DÉLIBÉRATION N°2025-261

Délibération de la Commission de régulation de l'énergie du 27 novembre 2025 portant avis sur un projet d'arrêté relatif à l'application des II. et IV. C de l'article 175 de la loi de finances pour 2025

Figure 1 – Exemple d'échelonnement de consignes et de contrôle d'arrêts reprenant les dispositions du projet d'arrêté

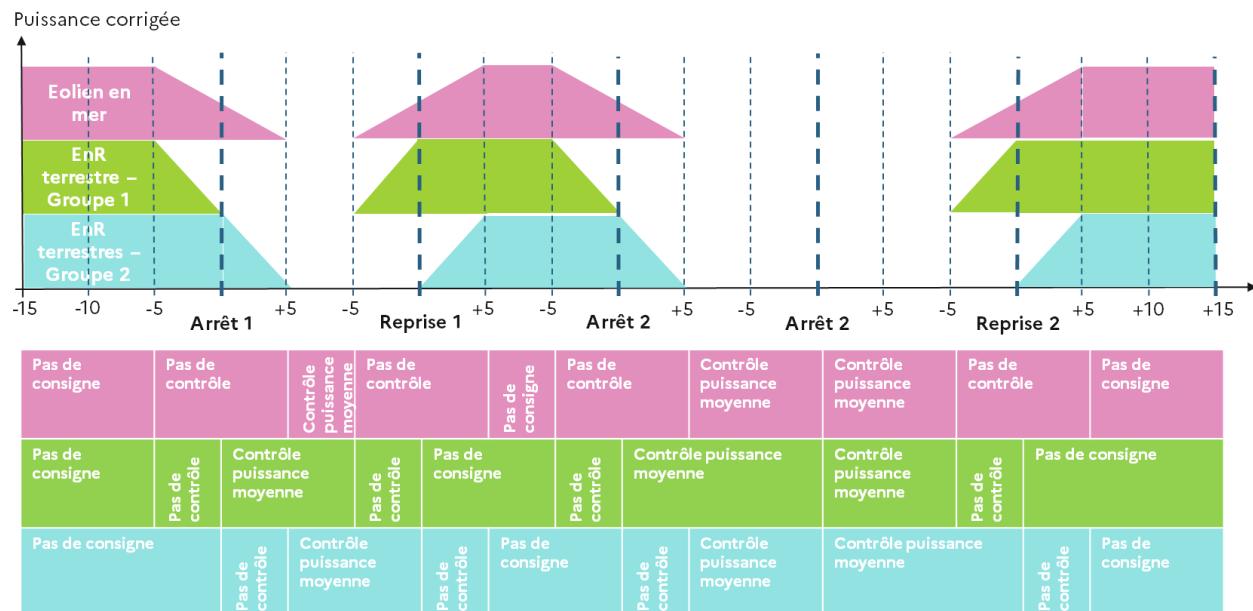
Le projet d'arrêté met en œuvre un échelonnement des arrêts ou limitations de production pouvant être demandé par les acheteurs obligés au-delà des premières et dernières unités de temps d'un épisode d'arrêt ou de limitation : les dispositions précitées visent à ce que les variations de production soient réparties sur une période [t-5 minutes ; t+5 minutes] où t représente le début de la première unité de temps d'un épisode d'arrêt ou de limitation, la fin de la dernière unité de temps d'un épisode d'arrêt ou de limitation, ou un changement de consigne au cours d'un même épisode de limitation.

L'intérêt principal de cette disposition est qu'elle permettrait de lisser les variations de puissance pour les installations bénéficiant d'un contrat d'OA. Celles-ci présentent une puissance importante (cf. Tableau 1) et la mise en place d'arrêts ou limitations de puissances pour ces installations lors de périodes de prix négatifs fait ainsi peser sur la gestion de l'équilibre du système par RTE des contraintes au moment des variations de puissance si celles-ci se concentrent au même moment. Il peut ainsi s'avérer pertinent de rendre plus progressives ces variations de puissances.

La mise en œuvre d'un tel échelonnement s'appuie sur deux dispositions : la temporalité des consignes données par les acheteurs obligés aux installations, différenciées entre parcs éoliens en mer et installations éoliennes terrestres et photovoltaïques (le cas échéant divisées en deux groupes) et des plages de tolérances au cours desquelles la puissance corrigée de l'installation n'est pas exploitée pour évaluer le respect de la consigne d'arrêt ou de limitation. L'interaction entre ces dispositions est représentée schématiquement dans la figure ci-après.

La plage d'échelonnement entre [t-5 minutes ; t+5 minutes] présente l'intérêt de coïncider avec les rampes de variations des échanges aux frontières : en supposant que l'échelonnement des arrêts ou limitations demandé par les acheteurs obligés se déroule linéairement sur la plage [t-5 minutes ; t+5 minutes], elle pourrait compenser partiellement les variations d'échanges aux frontières, participant ainsi à l'équilibre du réseau.

Cet échelonnement entraîne par ailleurs un décalage temporel entre les consignes d'arrêts et les signaux de marché : en effet, en considérant que les arrêts ou limitations de puissance seraient demandés par les acheteurs obligés pendant des unités de temps où les prix de marché sont négatifs, l'échelonnement revient :

- d'une part à réduire la production sur les pas de temps de 5 minutes encadrant une succession d'unités de temps pour lesquelles un arrêt ou une limitation est demandée, alors que les prix de marché sont positifs sur ces pas de temps ;
- d'autre part à maintenir de la production sur le premier et le dernier pas de temps de 5 minutes d'une succession d'unités de temps pour lesquelles un arrêt ou une limitation est demandée, bien que les prix de marché soient négatifs sur ces pas de temps.

Compte-tenu des incertitudes sur les prix de marché, notamment sur la répartition des épisodes de prix négatifs, il est difficile d'évaluer avec précision l'impact haussier de la mise en place de l'échelonnement des arrêts ou limitations de puissance des installations sous contrat d'OA sur les CSPE par rapport à un cas de figure où des arrêts et limitations de puissance seraient demandés lors d'épisodes de prix négatifs sans échelonnement.

A ce stade et vu le périmètre limité à un stock d'installations sous OA, cet impact apparaît de second ordre en regard des enjeux de sécurité opérationnelle du réseau identifiés par RTE lors de ces épisodes d'arrêts de production. La CRE s'attend par ailleurs à ce que les CSPE diminuent dans tous les cas en comparaison à la situation actuelle où les installations sous OA ne reçoivent pas de consignes d'arrêt ou de limitation lors des épisodes de prix négatifs. Enfin, le meilleur échelonnement des variations de puissances de ces installations est susceptible de réduire les coûts supportés par les consommateurs via le TURPE liés à une moindre activation de moyens de flexibilité comparativement à une situation où l'arrêt des installations de production d'énergie renouvelable bénéficiant d'un contrat d'OA ne serait pas échelonné.

Compte-tenu de ce qui précède, la CRE est favorable à la définition des épisodes d'arrêts ou de limitations et aux intervalles de contrôle de la puissance, visant à permettre un échelonnement des variations de puissances liées aux consignes d'arrêts ou limitations émises par les acheteurs obligés.

La CRE juge nécessaire de réaliser un retour d'expérience sur ces modalités d'échelonnement afin de vérifier notamment que les installations ont bien la capacité de répondre aux signaux de manière optimale pour atteindre l'objectif visé. La CRE propose donc que l'arrêté prévoie explicitement la conduite de ce premier bilan d'ici la fin de l'année 2026 par le ministère en charge de l'énergie.

En complément, l'opportunité d'une correction des déséquilibres induits par l'échelonnement des arrêts pourrait également être étudiée par RTE à l'occasion de ce retour d'expérience.
